令和5年10月20日
国立研究開発法人日本原子力研究開発機構
原子力科学研究所

「国立研究開発法人日本原子力研究開発機構原子力科学研究所の原子炉施設
〔STACY（定常臨界実験装置）施設〕の変更に係る設計及び工事の計画の認可申請書
〔核計装（起動系）計測範囲の表記の変更等〕」
に関する核セキュリティ及び保障措置への影響について

「核計装（起動系）計測範囲の表記の変更等」の概要

STACY 起動系核計装指示計(既設)

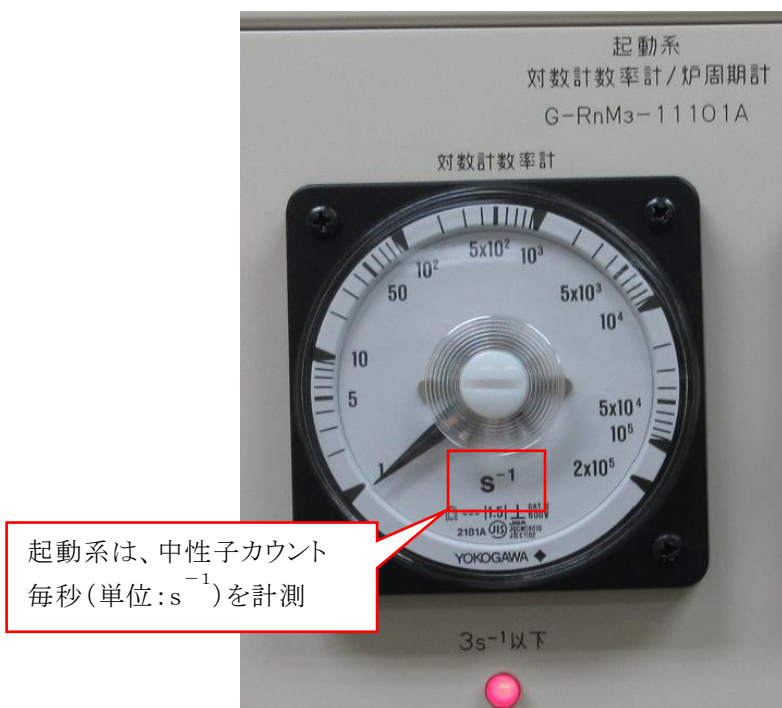
- STACY設置変更許可申請書（及び設工認申請書）では、起動系の核計装の計測範囲について熱出力(W)の値が記載されている（左下表参照）。しかしながら、実機では中性子カウント毎秒(s^{-1})の値を計測している（右下図参照）。本設工認申請は、起動系核計装に係る行政相談（令和5年2月）の結果を受け、設工認申請書の記載を、従来の「原子炉出力（単位：W）」から実機に合わせた「中性子カウント毎秒（単位： s^{-1} ）」に変更するものである※。

STACY 起動系核計装系統図

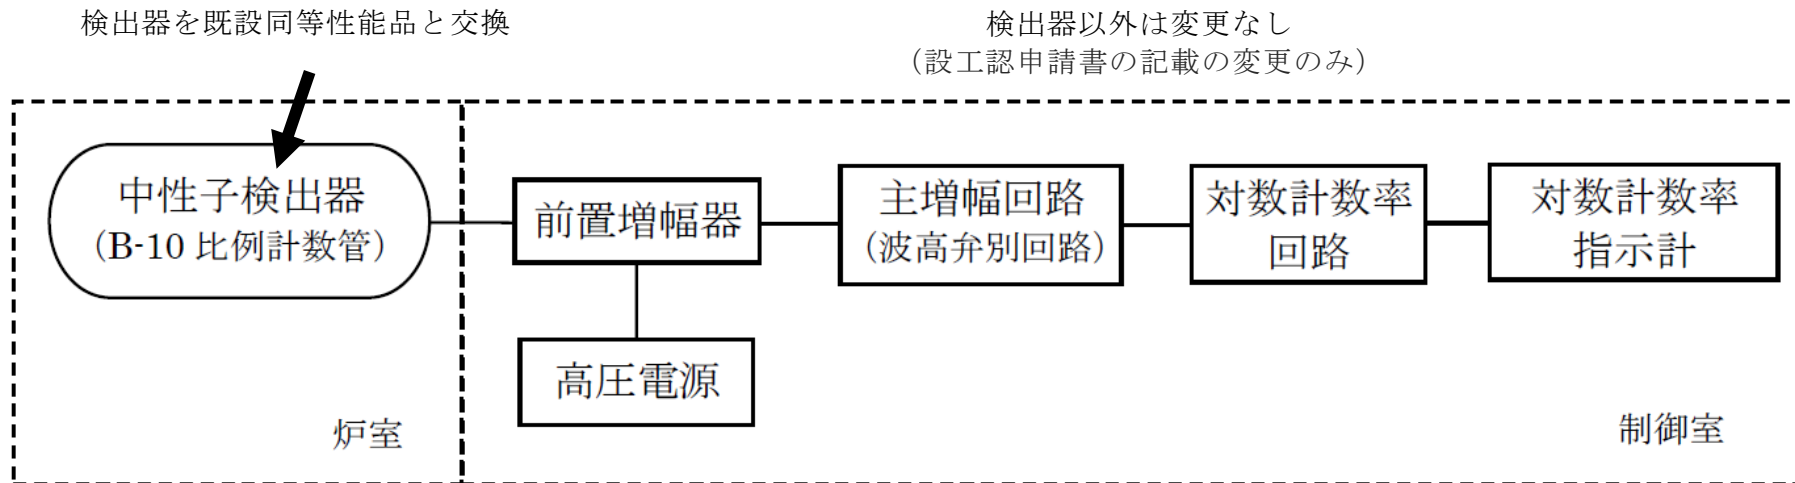
- STACY の確実な運転再開に向けた高経年対策として、起動系の検出器を既設と同等性能品に更新（交換）する。同等性能品への交換は設工認申請を要さないが、(1)の表記の変更と同時に交換することから本設工認申請書に追加し、外観検査及び据付検査等を実施する。
